DIRECTION DES ÉVALUATIONS ENVIRONNEMENTALES

**Rapport d'analyse environnementale
pour le projet de construction du poste Anne-Hébert à 315-25 kV
et d'une ligne d'alimentation à 315 kV sur le territoire
de la Ville de Saint-Augustin-de-Desmaures
par Hydro-Québec**

Dossier 3211-11-095

Le 13 août 2009

FIGURE 4 – DERNIERS AJUSTEMENTS AU TRACÉ RETENU AU SUD DE L'AUTOROUTE FÉLIX-LECLERC

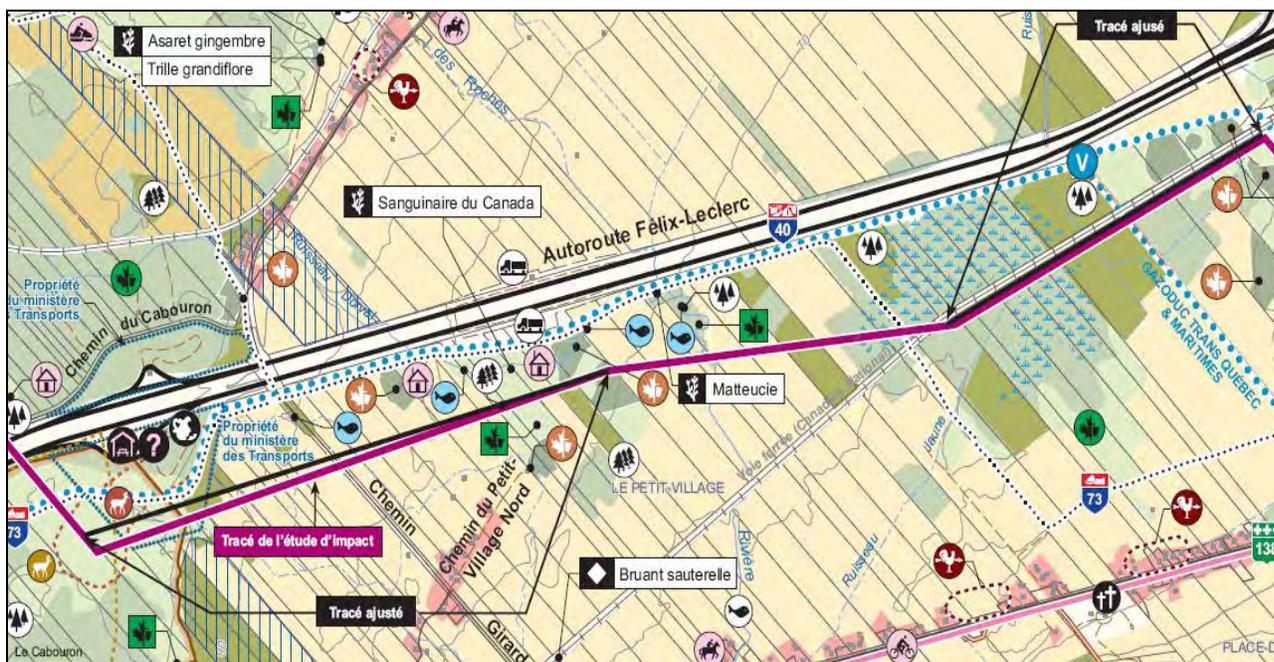
Deux tracés, le tracé ouest et le tracé est, ont été proposés à l'ouest du poste de pesée (figure 4). Le tracé ouest a été préféré parce qu'il minimise les impacts sur le milieu humain et sur le paysage. Selon l'initiateur, l'enjeu le plus important pour la communauté d'accueil est la préservation du paysage, ce qui lui donne une valeur particulière. Le tracé est est cependant plus avantageux sur le plan environnemental et sur les plans techniques et économiques. En effet, il s'avérerait moins coûteux de 7,1 millions de dollars et aurait moins d'impacts sur le milieu naturel par rapport au tracé ouest. Le BAPE, dans son rapport, est d'avis que le tracé ouest retenu par l'initiateur offre un plus grand potentiel que le tracé est pour la préservation de l'ambiance paysagère à l'entrée de la Capitale-Nationale, mais que cet avantage coûte 7,1 millions de dollars et est acquis au détriment des milieux humides et forestiers. Le BAPE émet certains doutes sur quelques paramètres de l'analyse comparative de l'initiateur qui favorise le tracé ouest. En effet, pour le Bureau d'audiences publiques sur l'environnement (BAPE), l'avantage global du tracé ouest sur le tracé est ne semble pas avoir été démontré hors de tout doute. Enfin, il faut savoir que le tracé ouest est celui qui a obtenu la majorité des appuis lors des consultations.

À l'est du poste de pesée, quatre variantes ont été étudiées par Hydro-Québec. Il s'agit des variantes 1 à 4 (figure 5). Elles ont été soumises à des consultations auprès de la population et des organismes concernés. Une cinquième variante (voir figure 3) s'est ajoutée à la suite des demandes de la Ville de Saint-Augustin-de-Desmaures pour modifier la variante 3. La variante 3 optimisée s'est avérée la meilleure à plusieurs égards. C'est elle qui minimise les impacts sur le milieu naturel, qui traverse le plus de milieux déjà perturbés, qui parcourt le moins de zones de potentiel archéologique et qui a le moins d'impacts sur le paysage. La variante 3 optimisée est aussi avantageuse sur les plans techniques et économiques. Elle est appuyée par la Ville de Saint-Augustin-de-Desmaures. Dans sa lettre du 4 juin 2009, l'initiateur fait part de quelques autres ajustements au tracé à la suite des demandes de l'Union des producteurs agricoles (UPA) et de certains propriétaires (figure 4). L'emprise qui longe la voie ferrée du CN sur 1,5 km sera réduite de 10 m de largeur. Cette modification permettra de diminuer le déboisement d'environ 1,5 ha et favorisera un meilleur regroupement des infrastructures linéaires. De plus, le pylône d'angle situé près de la halte routière sera déplacé de 85 m vers le nord. Cet ajustement permettra au propriétaire du lot 3 055 735 de conserver un maximum de boisé et d'en favoriser une meilleure utilisation puisque le pylône sera localisé davantage à l'extrémité de son lot. Il permettra également d'épargner le lot 3 055 742. Le pylône d'angle, initialement tubulaire, sera

en treillis métallique. Ce changement a été approuvé par le propriétaire du lot, par la Ville de Saint-Augustin-de-Desmaures et par la CMQ. Il permet d'éliminer un pylône entre le pylône d'angle et l'autoroute Félix-Leclerc.

À la lumière des analyses présentées et des objectifs visés, l'équipe d'analyse est d'avis que les analyses des variantes effectuées par Hydro-Québec sont pertinentes et valables et que des variantes possibles et raisonnablement réalistes ont été évaluées. L'équipe d'analyse est aussi d'avis que le tracé ouest est celui qui minimise les impacts sur le milieu humain et les paysages et qu'il est acceptable sur le plan environnemental. Compte tenu de l'importance accordée par le milieu au paysage, elle est aussi d'avis que cela lui donne une valeur particulière. Compte tenu de ses impacts limités sur le milieu naturel, le milieu humain et les paysages, l'équipe d'analyse est aussi d'avis que la variante 3 optimisée est celle qui minimise le plus les impacts négatifs. Enfin, l'équipe

d'analyse est d'avis qu'Hydro-Québec a choisi les variantes de tracé qui ont obtenu la majorité des appuis.

FIGURE 6 – MILIEUX HUMIDES AU NORD DE L'AUTOROUTE FÉLIX-LECLERC

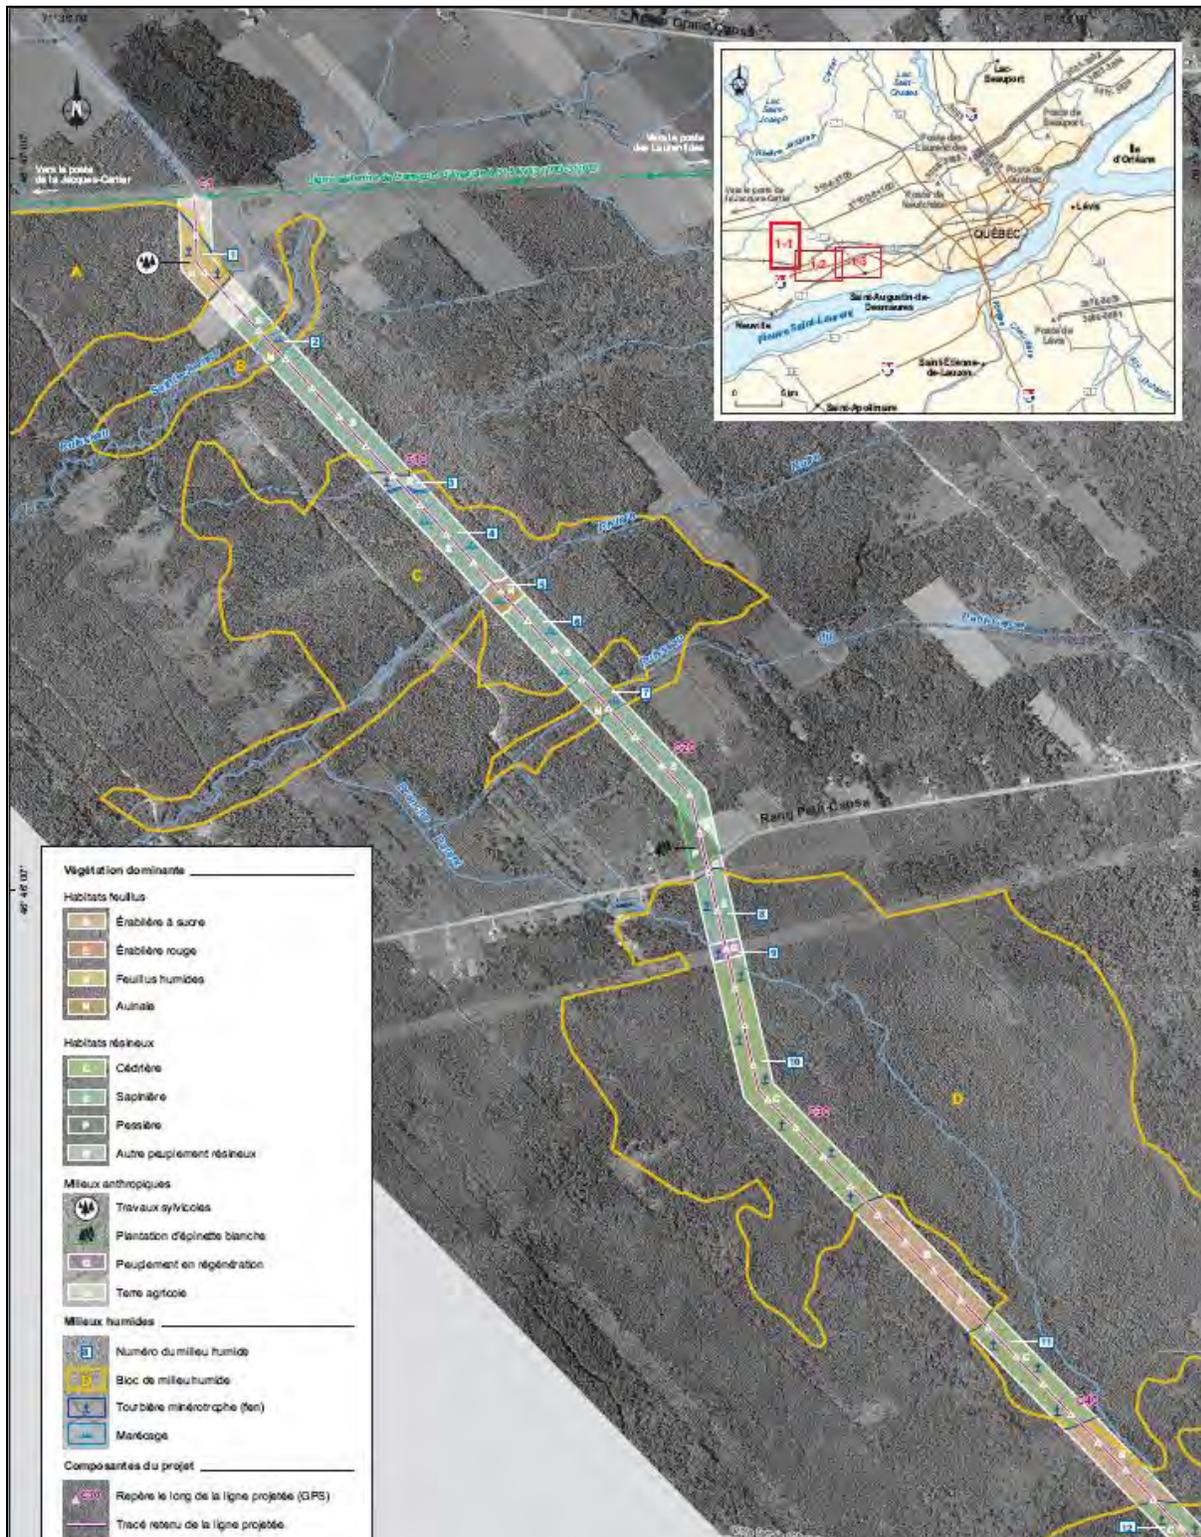
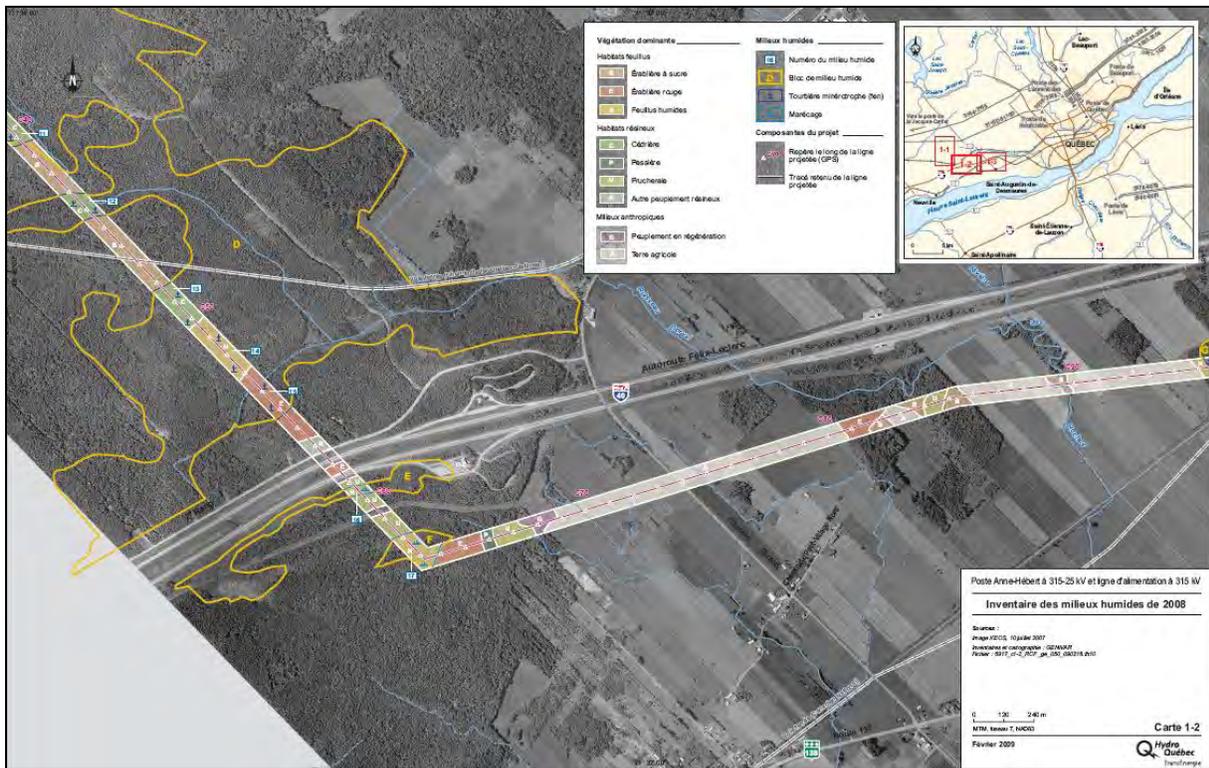
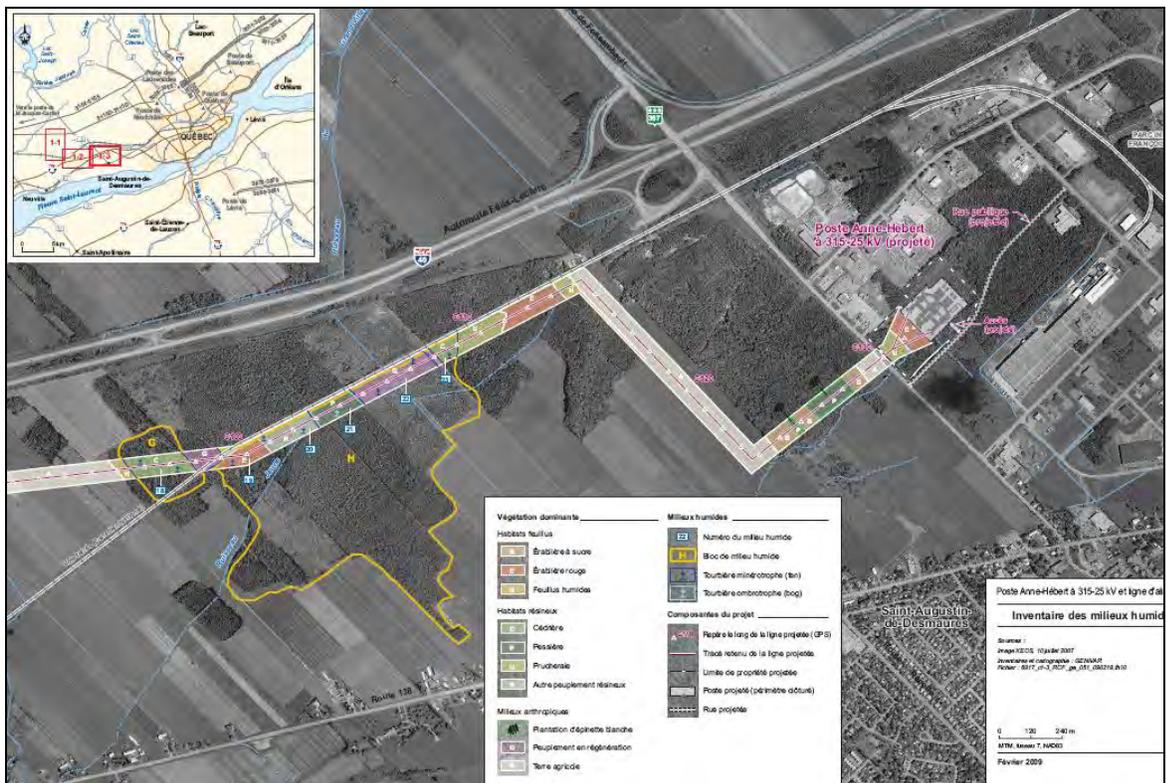
Les milieux humides de la zone d'étude (figures 6, 7 et 8) sont surtout constitués de tourbières forestières. En ce qui concerne la future ligne d'alimentation du projet Anne-Hébert, elle traversera des milieux humides sur une longueur totale de 2,2 km (environ 27,5 ha) correspondant à des marécages (dont un petit en bordure du ruisseau Sainte-Jeanne), des tourbières minérotrophes boisées et une tourbière ombrotrophe boisée. Les tourbières sont généralement situées à l'ouest de la zone d'étude et constituées de dépôts organiques minces, sauf au sud du rang Petit-Capsa où la ligne croisera une tourbière profonde (plus de 2 m) sur 0,2 km. Les milieux humides sont associés aux cédrières matures accompagnées de frênes noirs et aux pessières à sphaigne. Ces peuplements possèdent un intérêt écologique. La probabilité d'y rencontrer des espèces à statut particulier y est plus forte qu'ailleurs.

Malgré les mesures d'atténuation proposées et les efforts faits par l'initiateur pour éviter les milieux humides dans la mesure du possible, le projet Anne-Hébert s'accompagnera d'impacts résiduels et des pertes de milieux humides seront inévitables à l'emplacement d'une quinzaine de pylônes (moins de 1 ha selon l'initiateur). Ces pertes seront de 4,5 m² par pylône tubulaire et de 50 m² par pylône à treillis métallique. L'emplacement exact des pylônes sera connu à l'étape des certificats d'autorisation. C'est seulement lorsque cette information sera connue qu'Hydro-Québec sera en mesure d'évaluer les pertes précises de milieux humides. Dans son rapport, le BAPE est d'ailleurs d'avis que l'absence d'une information complète dans l'étude d'impact sur les pertes de milieux humides liées à la construction de la ligne d'alimentation empêche une juste appréciation des répercussions du projet.

Cependant, l'équipe d'analyse recommande qu'un suivi soit élaboré et réalisé par Hydro-Québec concernant la hauteur de la nappe phréatique et l'état de la végétation afin d'évaluer l'impact réel de la construction et de l'entretien de la ligne sur les milieux humides. Une attention particulière devra être portée aux abords des futurs pylônes localisés en milieux humides. Ce suivi devra être réalisé selon des protocoles d'échantillonnages valides et contenir une caractérisation de l'état de référence de la hauteur de la nappe phréatique et de la végétation à l'emplacement futur des pylônes avant le début des travaux. Il devra aussi contenir une caractérisation des milieux humides affectés à une échelle plus grande que celle de l'emprise. Le suivi de la hauteur de la nappe phréatique et de l'état de la végétation doit être fait la première année suivant la mise en fonction de la ligne ainsi que lors du premier entretien de l'emprise. Si des impacts notables sur les milieux humides sont observés lors de ce suivi,

celui-ci devra être prolongé et des mesures d'atténuation ou de compensation devront être proposées par Hydro-Québec. Celles-ci devront être fonction de l'emplacement des pylônes, de l'importance des impacts (modifications de la fonction du milieu humide, de la végétation, du drainage, etc.) et de la valeur des milieux humides affectés. Le programme de suivi doit être soumis auprès de la ministre du Développement durable, de l'Environnement et des Parcs au moment de la demande visant l'obtention du certificat d'autorisation prévu à l'article 22 de la Loi sur la qualité de l'Environnement. Les rapports de suivi doivent lui être transmis au plus tard trois mois après chaque vérification sur le terrain.
